UNITS mm	TITLE
DR.BY	DS.BY	CH.BY	AP.BY	SCALE	スペーサー DRAWING NO. EWT26DS1B
四元	岸本	稲富	稲富	1:1	
COMMENTS				DATE	() REV
				2006.02.01	PAGE 1/1

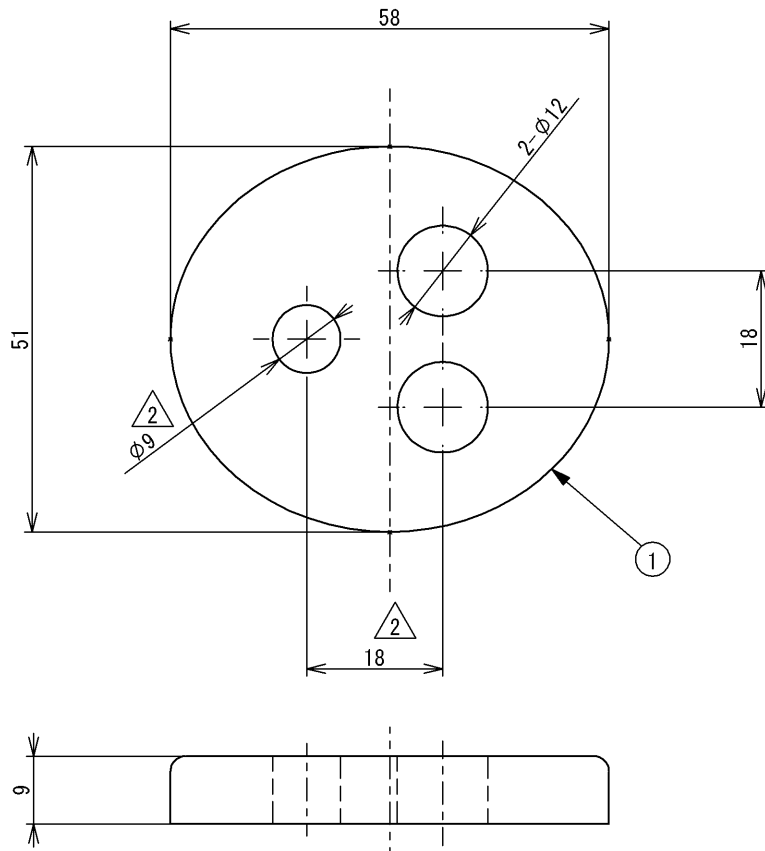
DATE	MARKS	REV. CONTENT	REV. No.
2006/02/01	1	新設計 (2006年2月発売)	E05095
2010/07/13	2	20を18に、φ8をφ9に変更し、断面図A-Aを下面図に変更する。	E10050
2013/05/24	3	色番#CFを廃番にする。	E13005
